DODATEK č. 1 ke smlouvě o dílo č. 0012/0/OPRI/22 ze dne 21. 4. 2022

- (A) Smluvní strany uzavřely na základě výsledků zadávacího řízení na veřejnou zakázku s názvem „**Bydlení pro seniory se sociální službou Hlubočepy**“ („**Veřejná zakázka**“) dne 21. 4. 2022 smlouvu o dílo č. 0012/0/OPRI/22 (dále též i jako „**Smlouva**“), kterou se Zhotovitel zavázal pro Investora provést realizaci stavby „**Bydlení pro seniory se sociální službou Hlubočepy**“ a další související úkony, a to způsobem a za podmínek stanovených ve Smlouvě a zadávacích podkladech k Veřejné zakázce (dále též i jako „**Dílo**“);

Řezy původního objektu se zakresleným skutečným stavem

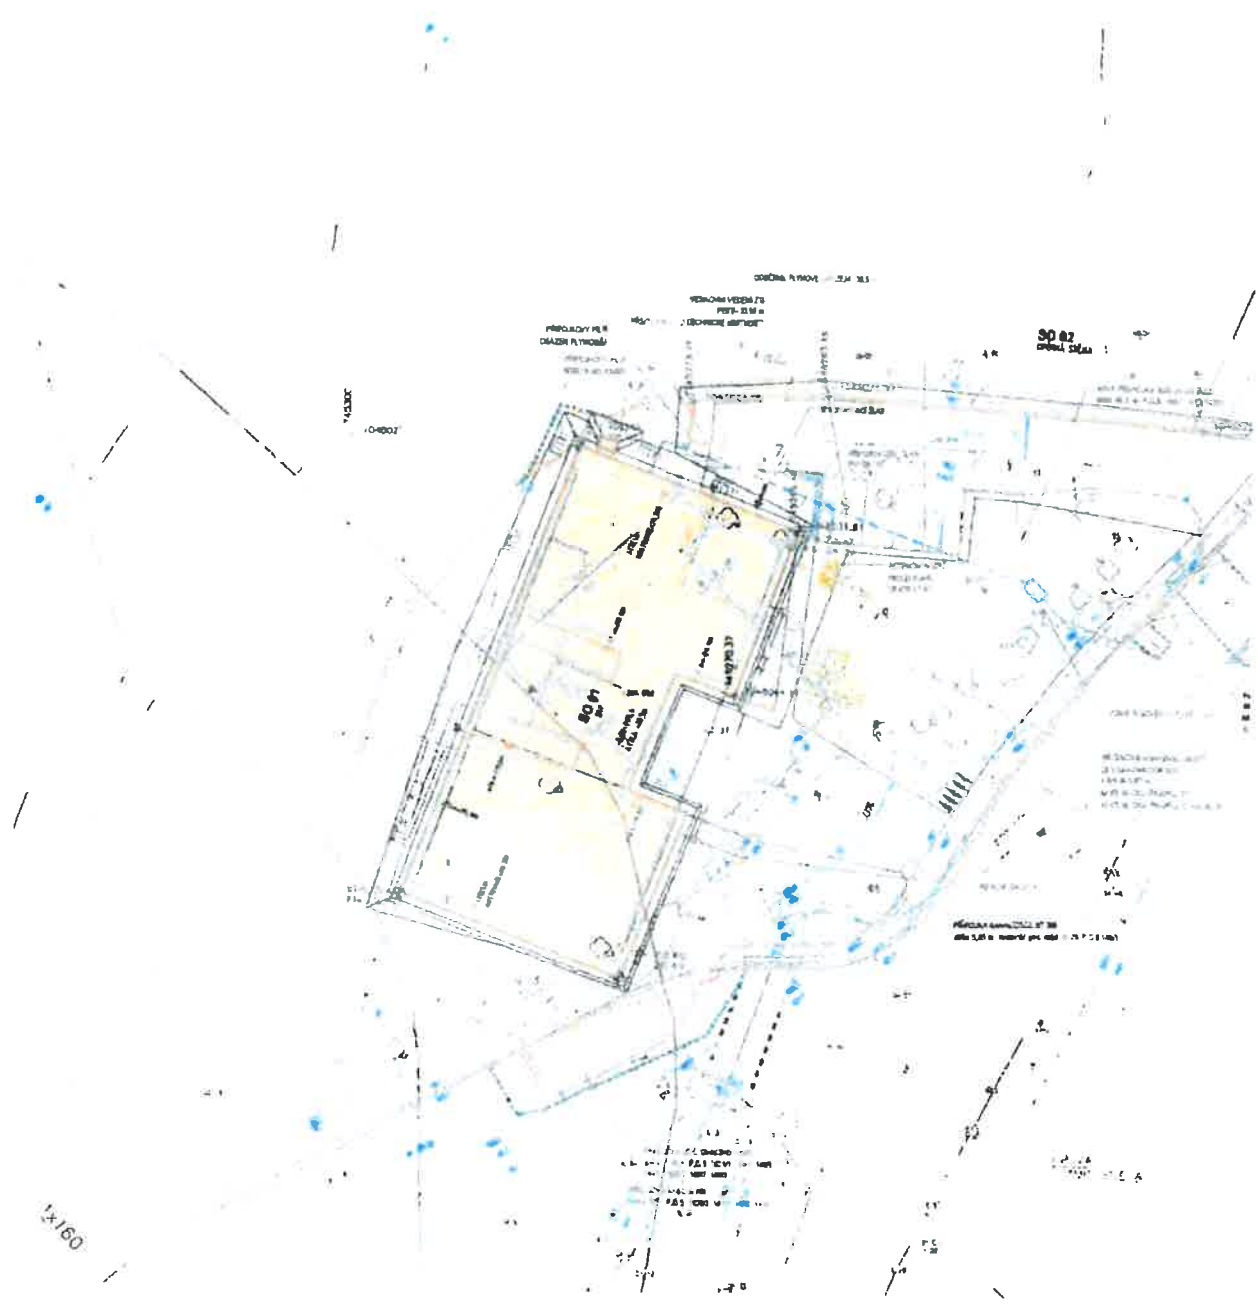
Při provádění odstranění povrchu stávající komunikace byly zjištěny pozůstatky základových a nosných konstrukcí v místě stavby odstraňované v roce 2019. Tyto základové konstrukce byly zakryty směsí zeminy, stavební sutě a jiného odpadu. Na povrchu byly překryty slabou vrstvou zeminy.

Pro postup stavebních prací je nutné tyto základové konstrukce odstranit. Dále je řešena změna vytěženého materiálu ze zeminy na směsný odpad.

Předmětem změny je odstranění základových konstrukcí původně demolované stavby a stavební sutě či směsného odpadu.

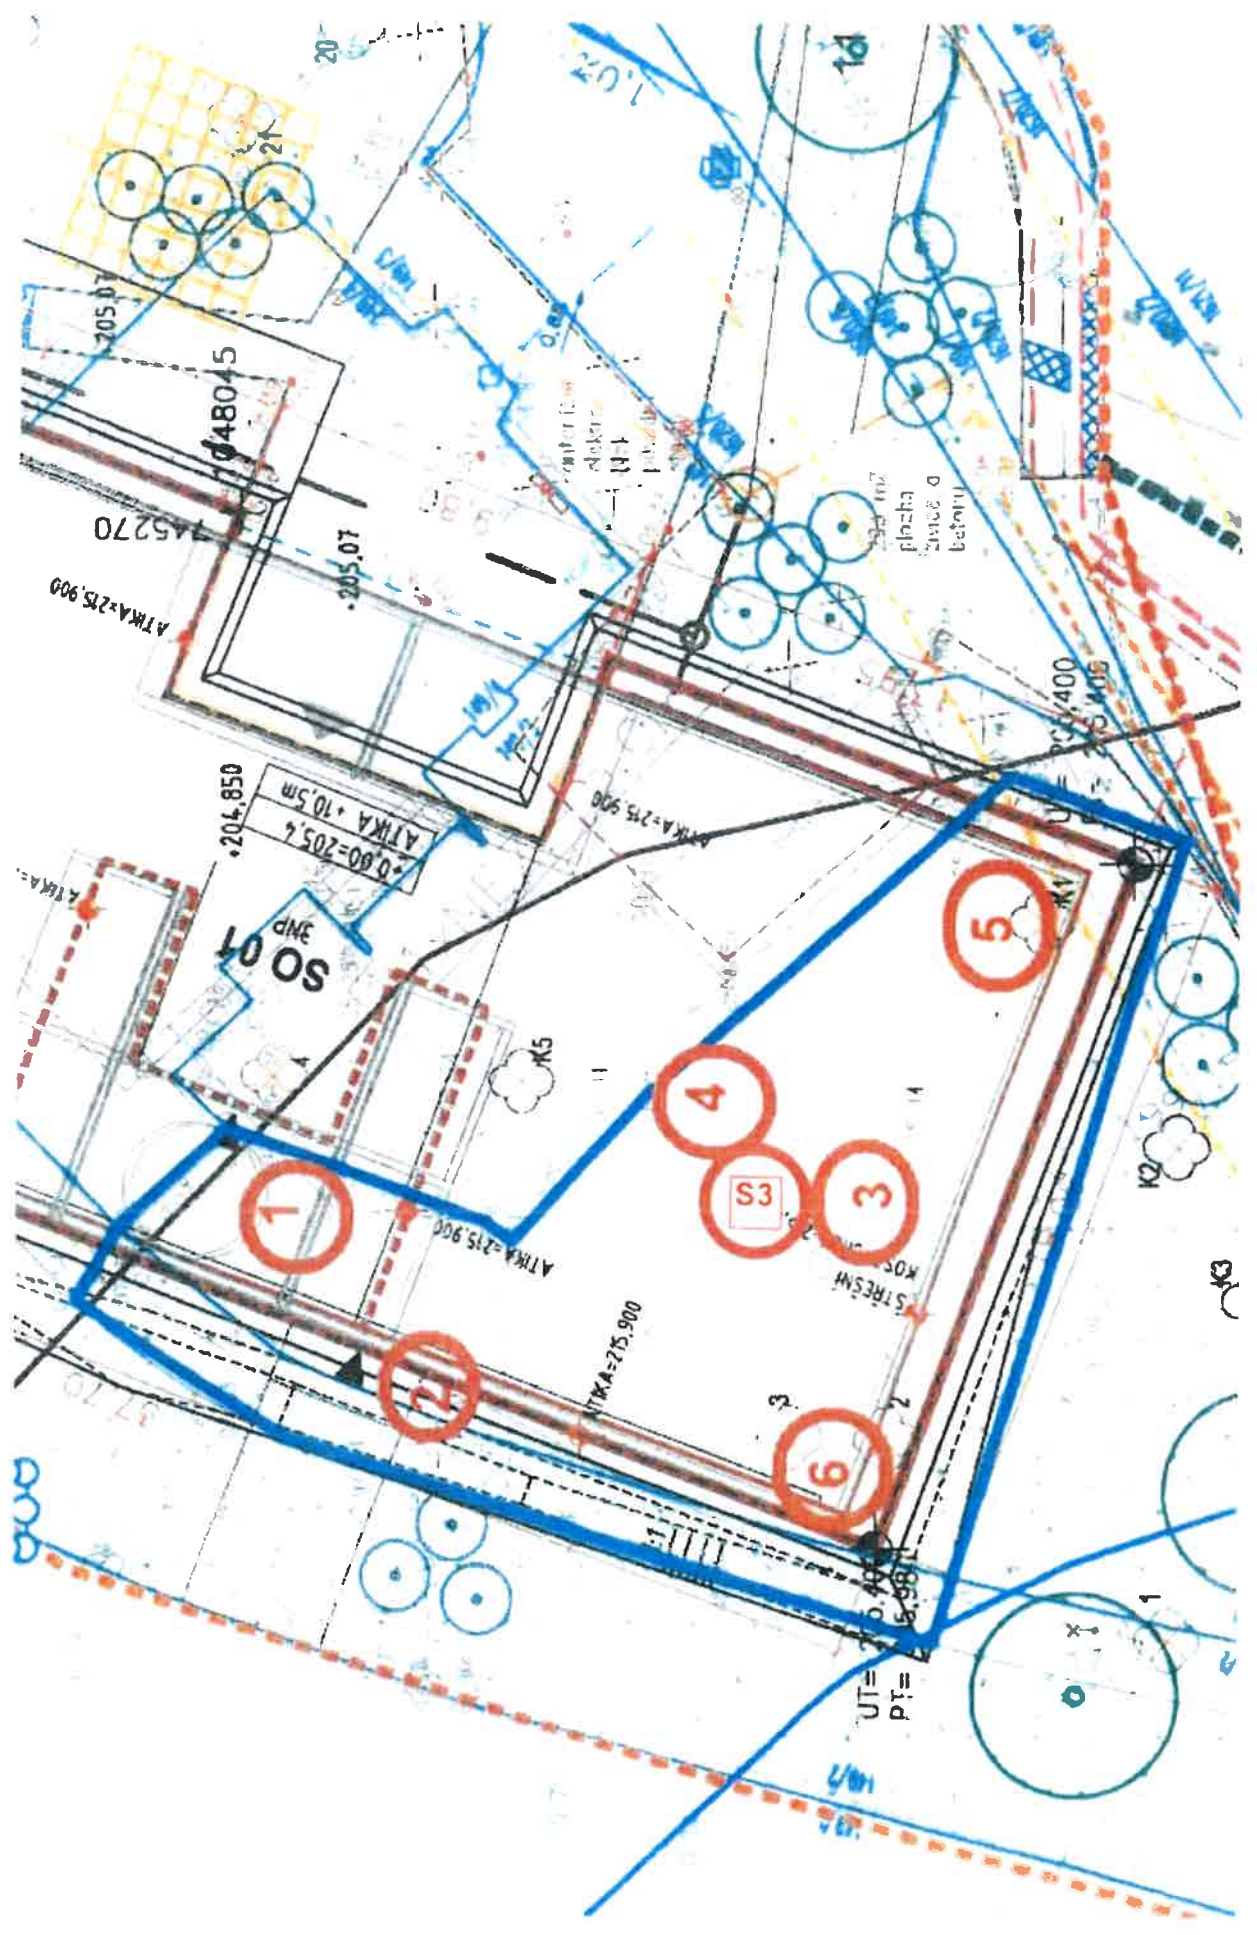
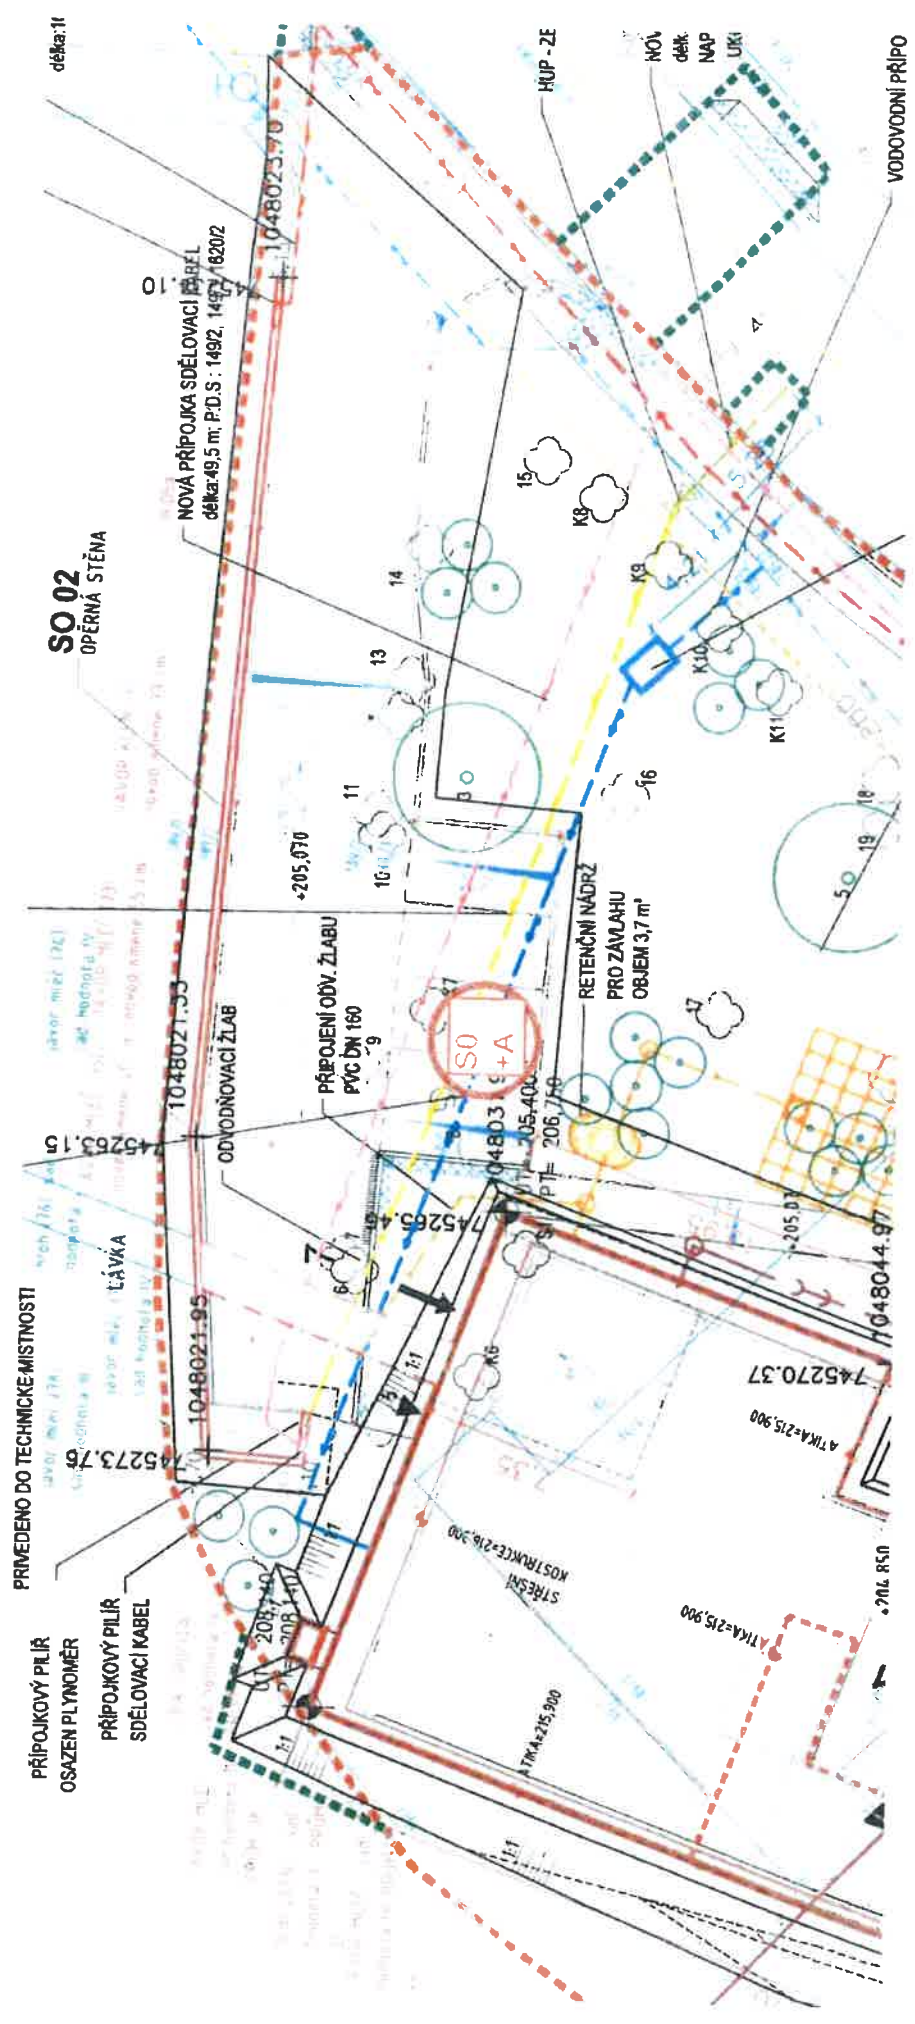
1. Předmětem je změna zatřídění zeminy na zeminu obsahující nebezpečné látky v okolí sond s pozitivním nálezem, a to do mocnosti 0,5 m. Celkové předpokládané množství kontaminované zeminy je cca 46 m³. Jedná se o sondu v jižní části pozemku (č.4) a sondu provedenou v severní části (S0). Ostatní kontrolní sondy provedené v okolí měly negativní výsledek rozboru zaměřeného na prvky PAU a EOX. Zemina v ohraničeném okolí kontaminovaných sond, do hloubky 0,5 m bude zlikvidována jako nebezpečný odpad. Dále byly provedeny vzorky v místě kontaminovaných sond v úrovni -0,5 m (A, S3). Tyto vzorky již výskyt znečištění neprokázaly. (viz rozmístění sond a rozborů vzorků)

Ocenění změny P10.01_4
Umístění prodloužených pilot

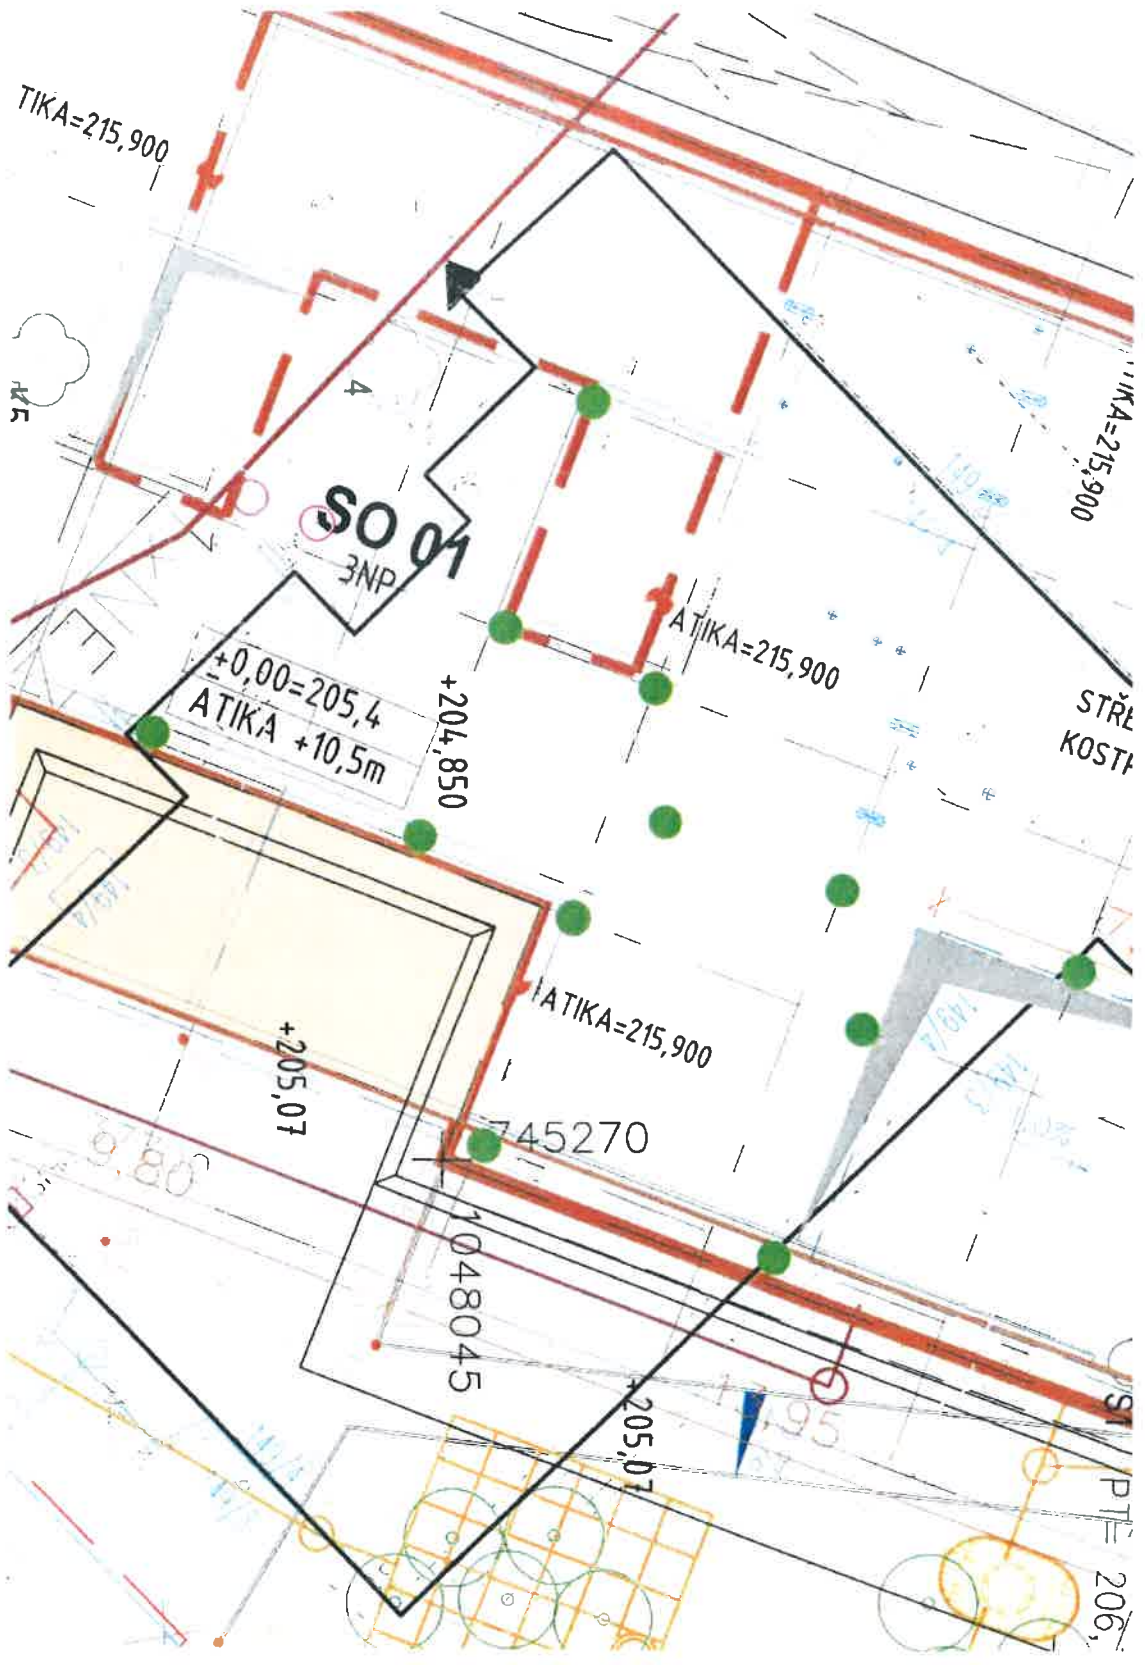
1. Po odstranění základových konstrukcí původního demolovaného objektu bylo nutné vzrůstem jámy dosáhnout požadované úrovně. Vrtané piloty v místě záskupu je pro dodržení požadované úrovně nutné prodloužit o hloubku kótu záskupu (cca 2 m). Jedná se o piloty č. 35, 24, 23, 29, 30, 31, 36, 37, 38, 39, 44, 45 (viz příloha č. 1). Sjednocení délky pilot - 4,9,18,14,17,19,20,27,33,40,41 a smokolů
2. Pro zajištění kontinuity projektu je nutné provést přeložku sítě CETIN, do jejíž ochranného pásma stavby zasahují. Projektová dokumentace obsahuje tuto přeložku v délce 155 m. V předemku díla zhotovíme tuto přeložku nově. Po završení v místě bude provedena přeložka sítí bočním přesunem vedení v délce 15 m namísto přeložky do PD v délce 155 m.

1. Po odtěžení kontaminované zeminy bylo nutné vzniklou jámu dosypat do požadované úrovně. Vrtané piloty v místě zásypu je pro dodržení požadované únosnosti nutné prodloužit o hloubku tohoto zásypu (cca 2 m a 0,5m). Jedná se o piloty č. 15, 24, 25, 29, 30, 31, 36, 37, 38, 39, 44, 45 (prodloužení 2m) a 4,6,10,14,17,19,20,27,33,40,41 (prodloužení 0,5m)
2. Pro zajištění kontinuity projektu je nutné provést přeložku sítě CETIN, do jejíž ochranného pásma stavby zasahuje. Projektová dokumentace obsahuje tuto přeložku v délce 135 m. V předmětu díla zhotovitele tato přeložka není. Po závěru z místního šetření bude provedena přeložka sítí bočním přesunem vedení v déle 15 m namísto přeložky dle PD v délce 135 m.
